**Avis délibéré sur le projet d'extension d'un entrepôt de
stockage à Mommenheim et Bernolsheim (67)
porté par FM FRANCE SAS**

n°MRAe 2023APGE127

Nom du pétitionnaire	FM FRANCE SAS
Communes	Mommenheim et Bernolsheim
Département	Bas-Rhin (67)
Objet de la demande	Projet d'extension d'un entrepôt de stockage
Date de saisine de l'Autorité environnementale :	Saisine le 16/10/2023

Figure 4 – plan du projet

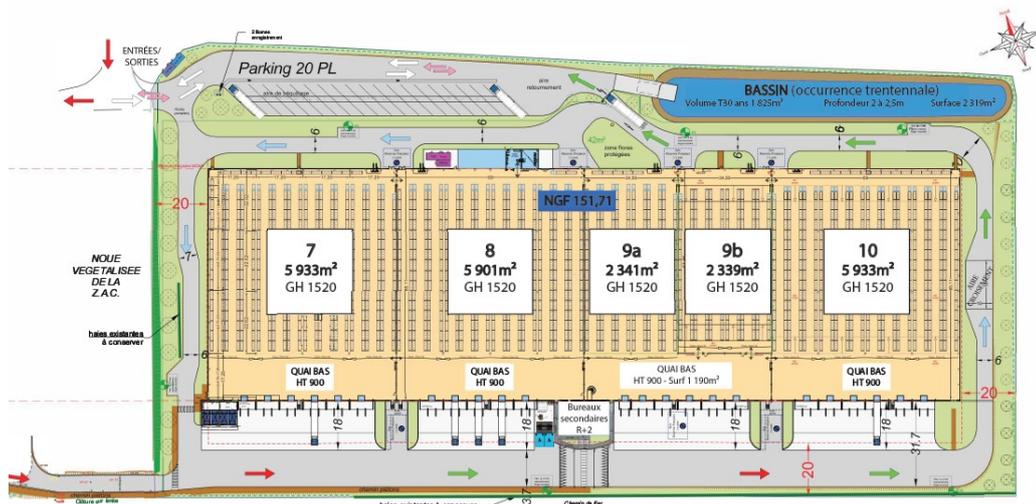
L'Ae rappelle l'article L.122-1 du code de l'environnement⁹ selon lequel la branche sud du carrefour giratoire fait également partie du projet. Elle recommande, avant la réalisation de cette voie et quelque soit son statut et le maître d'ouvrage de l'opération, d'examiner les éventuels impacts de cette partie de l'opération sur l'environnement et au besoin d'interroger la MRAe dans le cadre de l'article L.122-1-1 III du code de l'environnement¹⁰ pour savoir si une actualisation de l'étude d'impact est nécessaire.

L'Ae relève que la moyenne du nombre de palettes par m² et par ha de foncier diminue fortement dans le projet d'extension au regard de l'entrepôt existant (respectivement 1,8 palette au m² de plancher et 2,7 palettes au m² de plancher ; et 11 826 palettes par ha et 8 600 palettes par ha). Elle s'attendait à une évolution inverse des ratios. Ces éléments pourraient laisser penser que l'utilisation du foncier n'est pas optimisée. Dans le contexte de sobriété nécessaire d'utilisation du foncier, elle considère comme utile que le dossier précise les raisons de cette moindre densité de stockage dans le nouvel entrepôt au regard de l'entrepôt existant.

L'Ae recommande de compléter le dossier en expliquant la baisse de la densité de stockage et, le cas échéant de diminuer les surfaces du projet afin d'atteindre une meilleure optimisation des surfaces.

Figure 9 – cartographie des flux thermiques pour l'incendie du scénario 7.1¹⁹ en cellule 7 (vert : 3 kW/m² - jaune : 5 kW/m² - orange : 8 kW/m²)

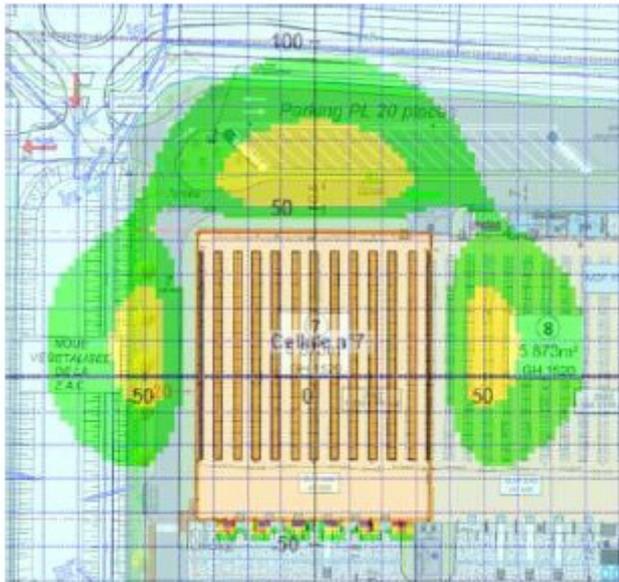
L'Ae recommande de préciser comment se fera la dissipation de ces fumées toxiques et de préciser si le risque existe d'une retombée au sol à hauteur d'homme.
